浜岡原子力発電所 1号原子炉および2号原子炉の廃止措置計画の変更認可申請概要

当社は、2023年3月13日に浜岡原子力発電所1号原子炉および2号原子炉の廃止措置計画（以下、「廃止措置計画」という。）の変更認可申請をおこないました。申請の概要は以下のとおりです。

図1 原子炉領域周辺設備の解体対象として追加する設備

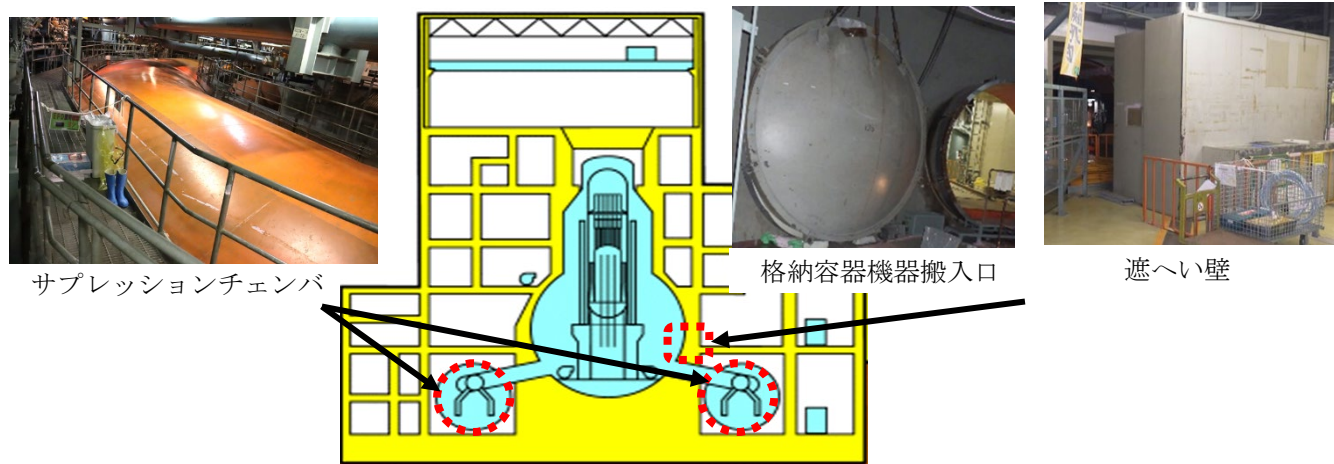
原子炉領域周辺設備の解体については、適宜解体対象設備に追加し、解体を進めていきます。今回、原子炉領域周辺設備のうち、新たに解体撤去の計画を策定した圧力抑制室（以下、「サブプレッションチェンバ」という。）および格納容器機器搬入口とその遮へい壁を解体対象設備に追加し、2023年度より着手します。

図2 変更後の廃止措置の工程

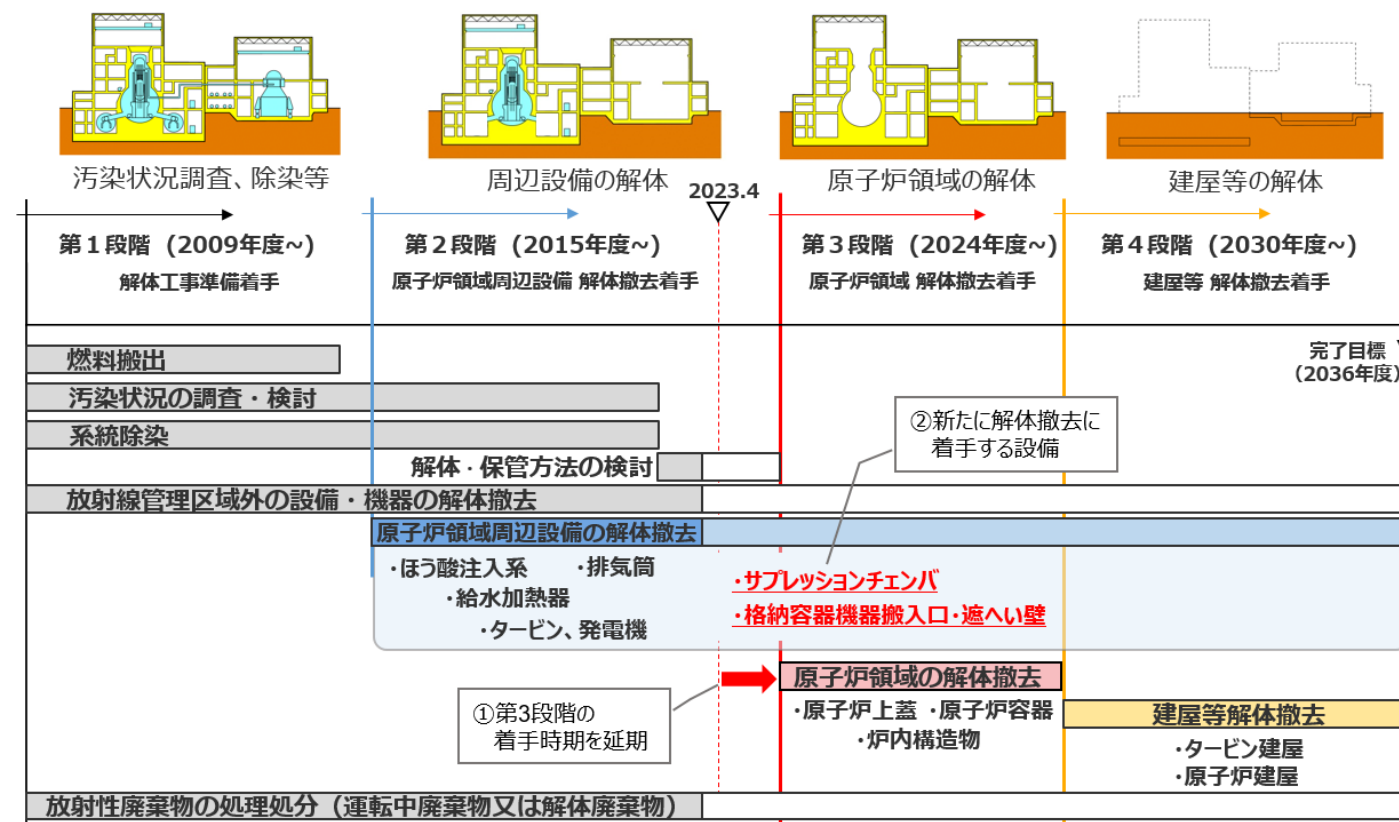
これまでの汚染状況調査の結果等を踏まえ、解体作業における更なる被ばく線量低減等のための安全対策や、解体撤去物をより効率的に解体・保管する方法を引き続き検討するため、第3段階着手時期を2023年度から2024年度に変更します。

これらを達成するための原子炉領域の解体撤去物の具体的な切断箇所および収納容器への放射性廃棄物の収納方法等の検討に時間を要することから、第3段階着手時期を2023年度から2024年度に変更します。
